EKSTERN KVALITETSSIKRING AF FORUNDERSØGELSE AF SYDLIG RING 5

NOTAT

A237059-002-01

Figur 4-2: Tilslutningsanlæg og forbindelsesanlæg ved Høje Taastrup. Kilde: Snit fra tegning 93010-1042

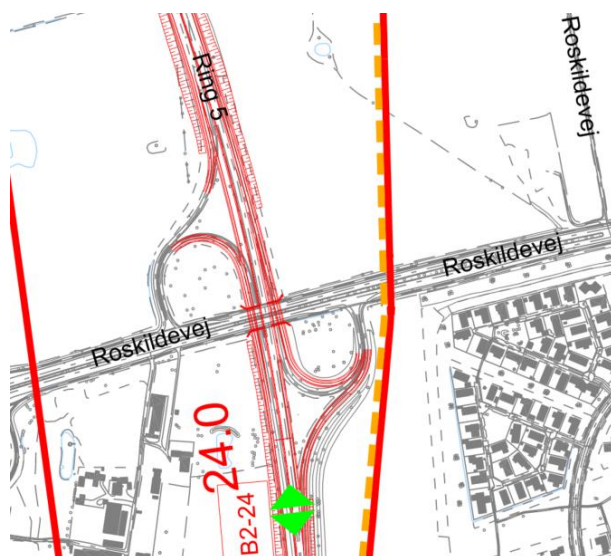
En yderligere begrundelse, som ikke nævnes i revisionsrapporten, er at skarpe kurver på ramper bør undgås i det omfang dette er muligt, da disse kan føre til trafikanter, der kører af vejen pga. for høj hastighed. Sløjferamper med min. 50 m kurveradier er indenfor de normale regler. Den planlagte nedsættelse af hastighedsgrænsen på udvalgte ramper til 40 km/t er positivt tiltag ud fra et trafiksikkerhedsmæssigt synspunkt, men kan ikke forventes at blive respekteret af alle, hvorved der er risiko for ulykker. En yderligere forbedring er opsætning af baggrundsafmærkning til sikring af trafikanternes opmærksomhed.

Det bør i projektets næste fase undersøges om der kan anvendes ruderanlæg.

Figur 4-3: Tilslutningsanlæg og forbindelsesanlæg ved Høje Taastrup. Kilde: Vejteknisk rapport side 30

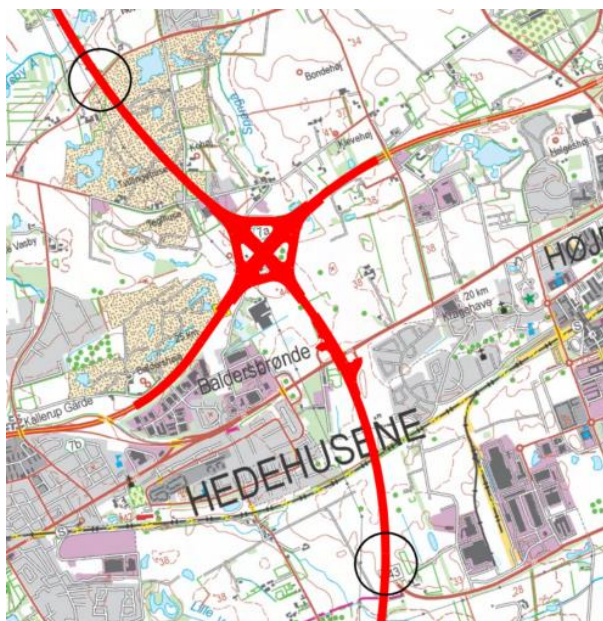
TSA nord for Holbækmotorvejen findes i km 27 og er dermed kun ca. 1 km fra de nordvendte ramper i forbindelsesanlægget ved Holbækmotorvejen. Dette TSA er placeret i et område med begrænset trafik og tilslutter en mindre vej. Er dette TSA nødvendigt? Trafik fra Sengeløse kan komme på Holbækmotorvejen ved Høje Tåstrup. Alternativt kan der etableres ekstra kørespor for at formindske ulemperne ved den tætte afstand mellem TSA og forbindelsesanlæg.

Tilslutningsanlæggene ved Høje Tåstrup i km 22 og 27 foreslås droppet, da trafikken i området forventes at være lille og kan anvende TSA i km 24.
